NUOVA LINEA AV SALERNO - REGGIO RADDOPPIO E VELOCIZZAZIONE TRATTA COSENZA- S. LUCIDO / PAOLA

Varianti al Progetto di Fattibilità Tecnica ed economica

Riscontro alla richiesta di integrazioni della Commissione Tecnica PNRR-PNIEC nota prot. CTVA-6023 del 03/05/2024

Rappresentazione grafica di sintesi delle parti variate

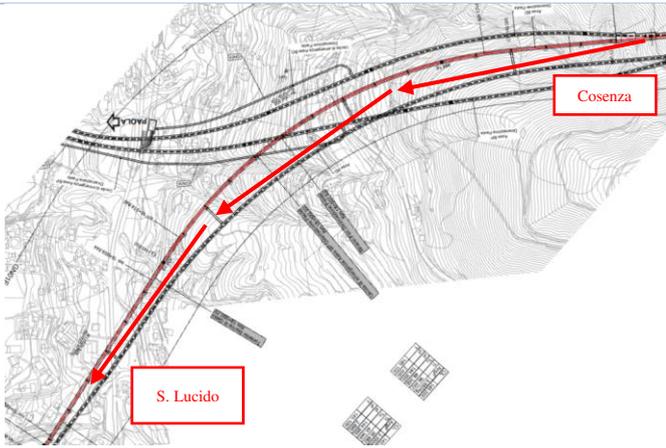
1.1.a effettuare una descrizione sintetica del progetto, con l'ausilio di tabelle integrate da descrizioni e da immagini, in cui siano chiaramente confrontate le opere e le aree di lavoro del "PFTE approvato" con tutte quelle del "PFTE delle parti variate" che hanno subito una modifica;

Il progetto delle parti variate assoggettato a VIA si è reso necessario in conseguenza di alcuni affinamenti progettuali che non alterano le caratteristiche tecnico-funzionali dell'opera:

- 1) inversione del corretto tracciato non più in direzione San Lucido ma in direzione Paola in conseguenza degli approfondimenti svolti nel corso della redazione del lotto 2 Praia – Tarsia, che hanno comportato la necessità di analizzare soluzioni alternative, rivalutando il corridoio tirrenico (collegamento Praia – Paola) per il prosieguo della linea AV da Praia verso Sud.

- a) adeguamenti planoaltimetrici minimali dei tracciati che interessano le parti finali delle gallerie naturali, lato Paola;
 - b) aggiornamento del modello di esercizio;

- c) aggiornamento dello studio acustico e vibrazionale e delle Barriere Antirumore;
- 2) introduzione del sistema di disconnessione fumi, al fine di garantire l'indipendenza aeraulica di tutti i rami della galleria in caso di un evento incidentale;

- a) stralcio GN04 e GN05 e piazzale nord ed inserimento della galleria di bypass;
 - b) modifiche ai layout dei piazzali;
 - c) modifica delle aree di cantiere CO.05, AS.04 e AS.05 e eliminazione dell'area di cantiere CO.04.

Modello di esercizio ad attivazione della linea (RC1C03R16RGES0001001B)

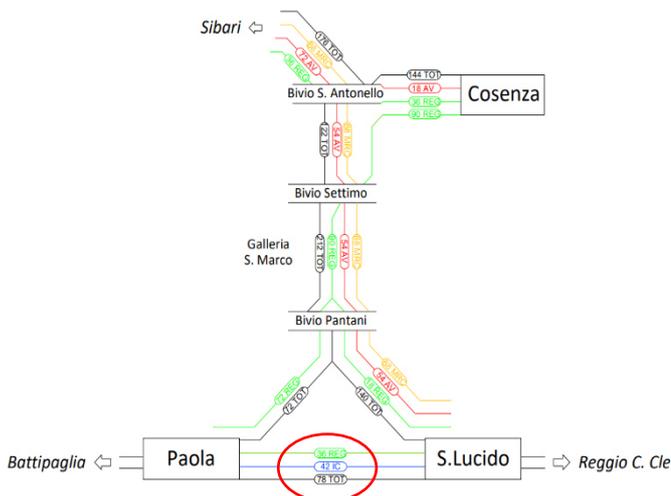
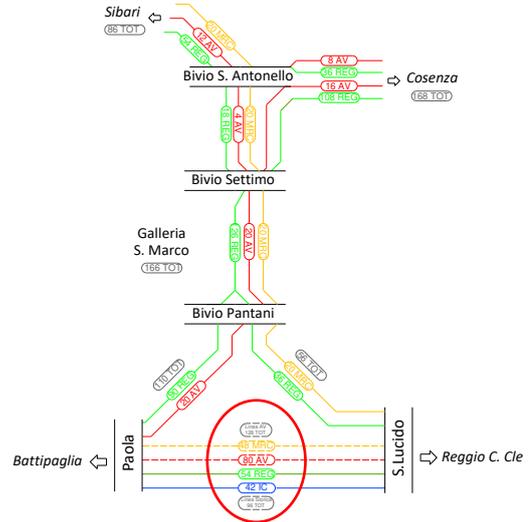
<p>b. Aggiornamento del modello di esercizio: a seguito delle nuove esigenze infrastrutturali in merito al cambio del Corridoio non più Autostradale ma Tirrenico, è stato necessario provvedere all’aggiornamento del modello di esercizio che vede sostanzialmente la dislocazione del traffico AV anche lungo la tratta Paola-San Lucido.</p>

Stralcio Plano-Profilo Castiglione-Paola BP - Tav. 6 di 6 (RC1C03R78L5IF0001005-6B)

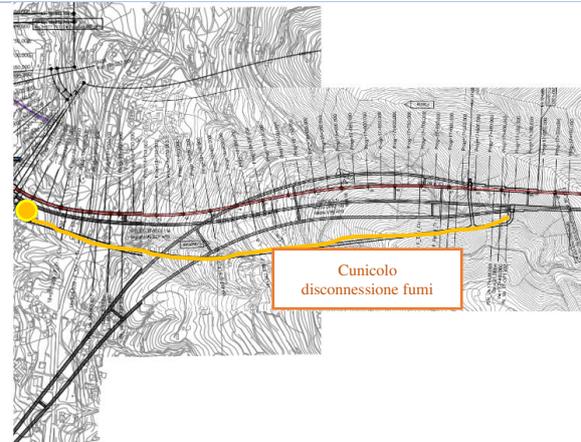
a. stralcio GN04 e GN05 e piazzale nord, inserimento cunicolo di bypass

A seguito di approfondimenti tecnici, è stato necessario procedere all'introduzione di opere funzionali alla disconnessione fluidodinamica, in caso di incendio, delle gallerie in corrispondenza dei cameroni di diramazione. Il nuovo layout vede lo stralcio delle gallerie GN04 e GN05 e la realizzazione di un cunicolo sotterraneo, planimetricamente parallelo ai rami per Paola e posto a Sud di questi, con apposita diramazione verso Nord per consentire la disconnessione in corrispondenza di entrambi i cameroni di interconnessione.

Stralcio RC1C03R78P8PT0800001B (PT08 – Piazzale disconnessione fumi)

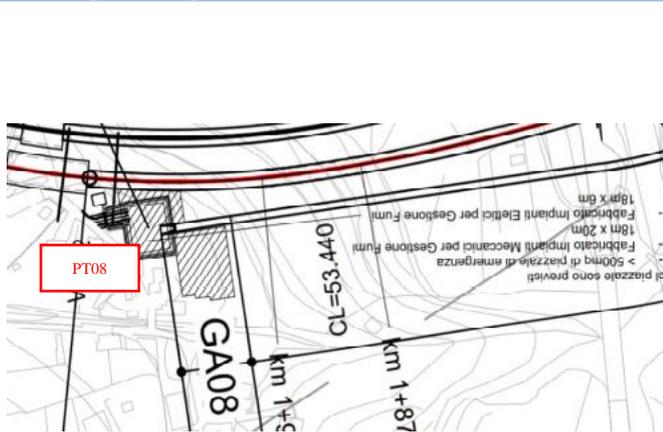
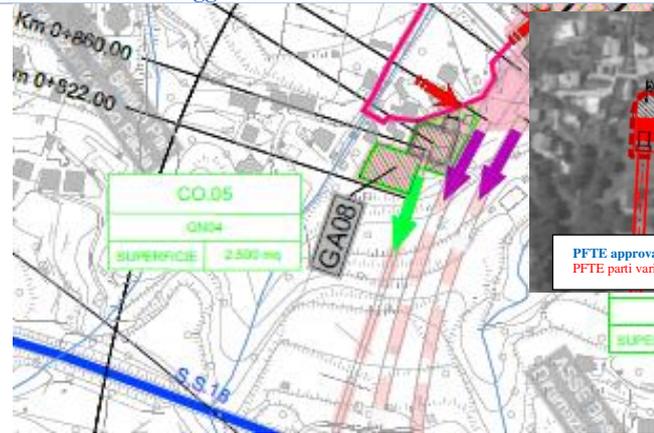
b. modifiche ai layout dei piazzali:

Di conseguenza, il piazzale di uscita della GN05, il PT05 è stato eliminato mentre il PT08 è stato spostato e rigometrizzato

Stralcio Planimetria aggiornamento aree di cantiere e di viabilità Tav. 4 di 5 (RC1C03R53P5CA0000005B)

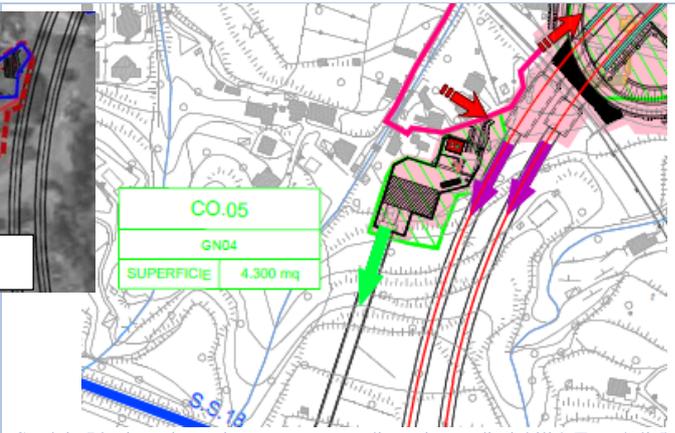
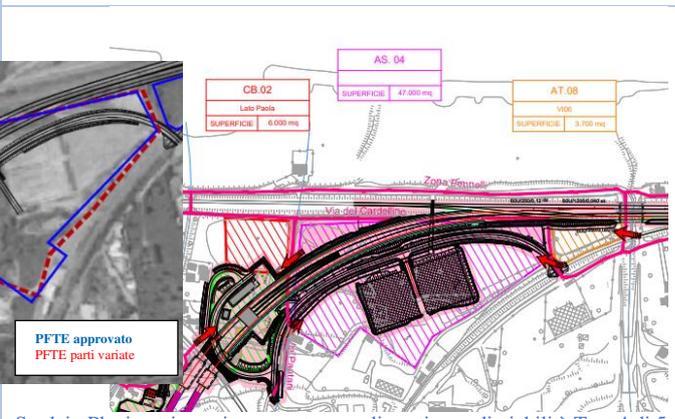
c. modifica delle aree di cantiere CO.05, AS.04 e AS.05 e eliminazione dell'area di cantiere CO.04:

la modifica delle opere in superficie riguarda anche le aree di cantiere. L'area CO.04 funzionale alla realizzazione della GN04 è stata eliminata, mentre la CO.05 è stata rigeometrizzata in funzione del piazzale e delle lavorazioni. Allo stesso modo la AS.04 e la AS.05 sono state aggiornate.

2. Progetto Raddoppio Cosenza-Paola/San Lucido (raddoppio galleria Santomarco).

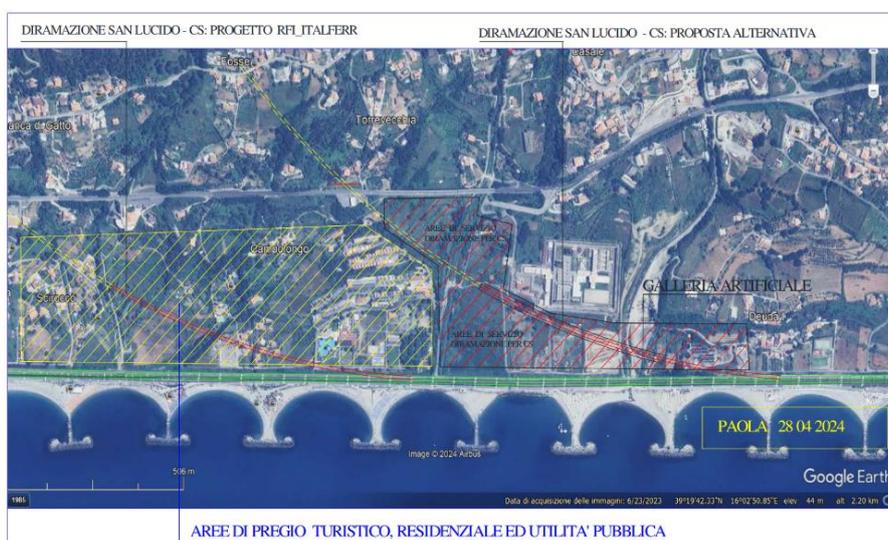
Desideriamo far notare che anche l'ultima versione del progetto non soddisfa le prescrizioni richieste dal Vostro Ministero. In particolare, in due punti il progetto continua a interferire con la ferrovia storica a cremagliera con scartamento ridotto, come evidenziato nel disegno

È importante sottolineare che, nonostante le iterazioni e le revisioni apportate al progetto, la questione delle interferenze con la ferrovia storica a cremagliera con scartamento ridotto rimane irrisolta. Questo rappresenta una preoccupazione significativa, poiché tali interferenze possono compromettere l'integrità storica e culturale del vecchio binario, che invece, potrebbe diventare una importante risorsa per la Città di Paola, essendo unica nel suo genere. Potrebbe diventare attrazione turistica, o culturale con il supporto di un museo. L'attuale proposta non offre una soluzione definitiva a questa problematica persistente.

La presente procedura di VIA (ID_VIP 11207) riguarda le opere variate rispetto alla configurazione del progetto sottoposto a Valutazione di Impatto Ambientale (ID_VIP 11207), e che ha ricevuto parere favorevole con prescrizioni con Decreto n. 442 del 27/09/2023 emesso dal MASE di concerto con il MIC. Le modifiche apportate non determinano un aggravio delle ricadute degli impatti attesi con il PFTE approvato e già valutate come "compatibili" con la sensibilità del contesto.

4. Progetto alternativo diramazione: Paola-Cosenza (raddoppio galleria Santomarco).

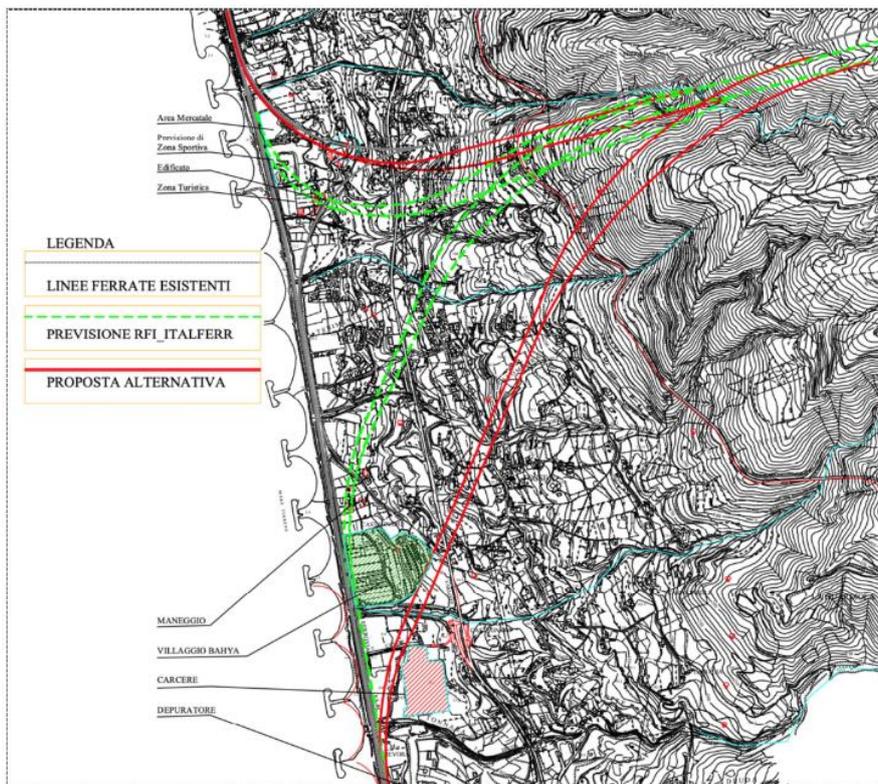
L'imbocco della nuova diramazione avverrebbe spostato dall'attuale per i motivi tecnici noti.

Si ricorda e si rimanda all'immagine di cui sopra che i terreni, di cui alla campitura rossa, andrebbero ad accogliere le aree di servizio della linea ferrata e le centrali previste, nell'attuale progetto RFI_Italferr, nelle aree di maggiore valore ed anche di importante impatto ambientale.

La presente procedura di VIA (ID_VIP 11207) riguarda le opere variate rispetto alla configurazione del progetto sottoposto a Valutazione di Impatto Ambientale (ID_VIP 8755) e che ha ricevuto parere favorevole con prescrizioni con Decreto n. 442 del 27/09/2023 emesso dal MASE di concerto con il MIC. Le modifiche apportate non determinano un aggravio delle ricadute degli impatti attesi con il PFTE approvato e già valutate come "compatibili" con la sensibilità del contesto.
